EXP No. 120 DE 08 DE ABRIL DE 2025
PERMISO DE OCUPACIÓN DE CAUCE

NO - 0639

"POR LA CUAL SE OTORGA UN PERMISO DE OCUPACIÓN DE CAUCE Y SE TOMAN OTRAS DETERMINACIONES"

3. Las memorias técnicas concernientes al proyecto: "CONSTRUCCIÓN DE OBRAS PARA LA MITIGACIÓN DEL RIESGO DE INUNDACIÓN Y SOCAVACIÓN EN EL BARRIO ALTOS DEL ROSARIO, EN EL MUNICIPIO DE SINCELEJO, SUCRE" , anexando los diferentes cálculos de diseño y secciones de diseño para las obras de drenaje tipo Box Culvert a construir, así mismo, deberá adjuntar una descripción del proyecto, tiempo de ejecución, áreas de intervención, dimensiones, métodos

Imagen 01: Sección típica del canal (2.24m x 2.5m).

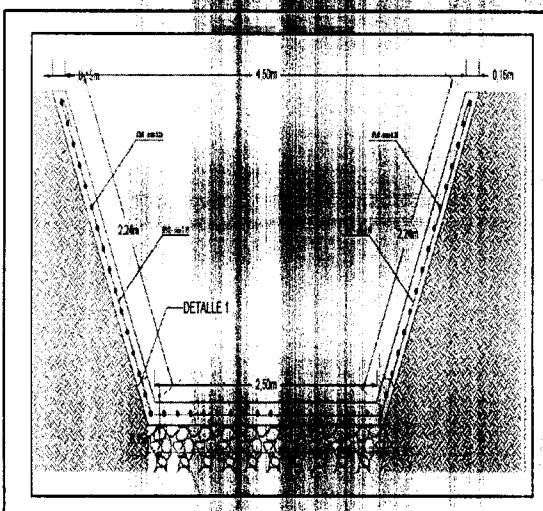
2. En relación al modelo hidrológico e hidráulico del canal presentado en el Informe Hidrológico e Hidráulico, CONSORCIO OBRAS 003, Identificado con NIT 901.862.552-0, expone las características hidráulicas del canal diseñado y por construir, evidenciando una geometría de diseño que cumple con el caudal requerido en el área de intervención. Lo anterior se evaluó teniendo en cuenta la modelación hidráulica del canal a proyectado.

concordancia con las características hidráulicas del sitio, lo que arrojó un caudal permisible en las secciones típicas de la obra de drenaje a ejecutar.

Figura 02. Sección hidráulica canal. Estudio Hidrológico e Hidráulico. Consorcio Obras 003.

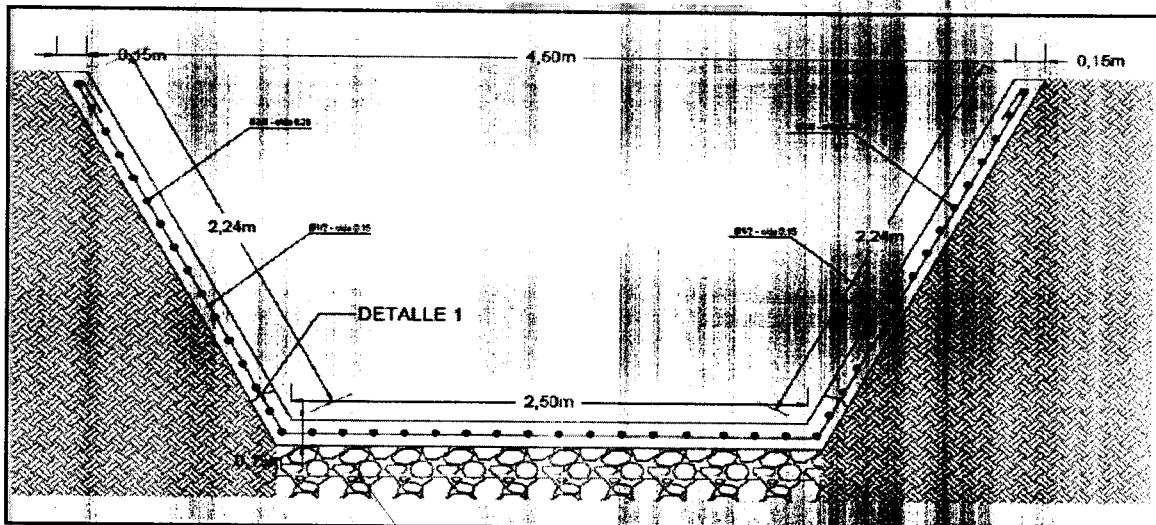
Finalmente se modela la estructura del canal, con base al levantamiento del tramo de 750 m, que cubre 375 m aguas arriba y 375 m aguas abajo a profundidad de interés. La longitud del tramo fue definida en función de las características hidráulicas del sitio y cumple con lo recomendado por el IDEAM (2018) de 10 veces el ancho del cauce aguas arriba y 10 veces el ancho del cauce aguas abajo, obteniendo los resultados de modelación hidráulica de flujo.

De esta manera, se obtienen las características hidráulicas del canal, mostrando una geometría de diseño, la cual cumple con el caudal hidráulico necesario en el área de intervención.

Figura 04. Box Culvert dimensionado 2.5m x 2.5m. Informe Estructuras Box Culvert. Consorcio Obras 003.

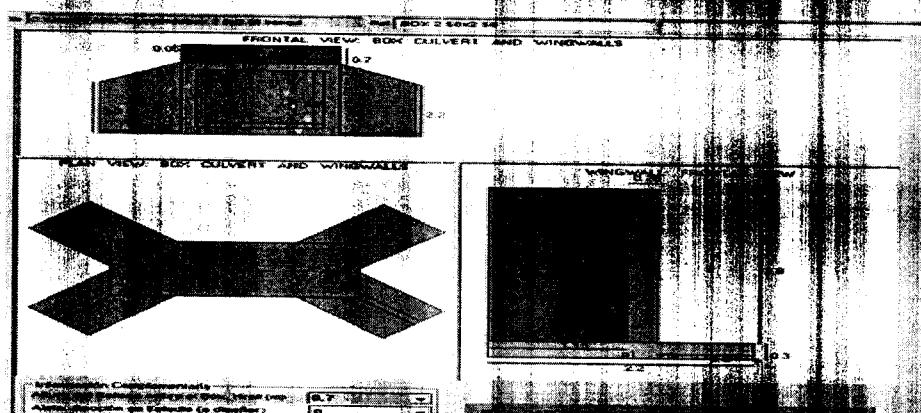
entrada y salida en concreto con ángulos de 45 grados. De esta manera, se evalúan las capacidades hidráulicas presentadas en el respectivo estudio, y combase a las modelaciones realizadas por CONSORCIO OBRAS 003, identificado con NIT 901 882 552-0, en el área de estudio.

Imagen 01. Modelación Box C. 2.5m x 2.5m E: 854365 N: 1522560 (K0+221), Cuenca 01.

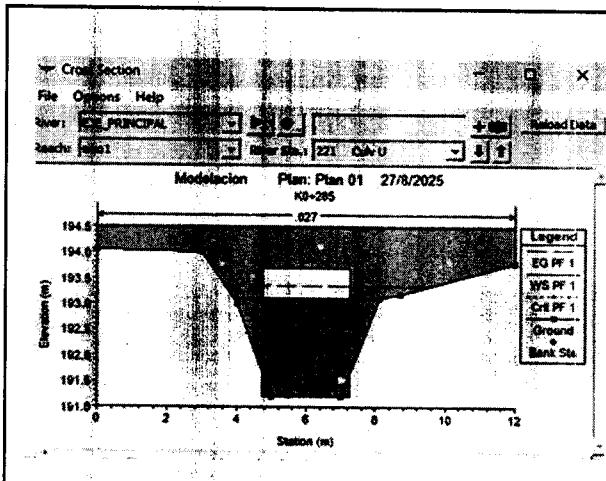
• **MODELACIONES HIDRÁULICAS DE LOS BOX CULVERT:**
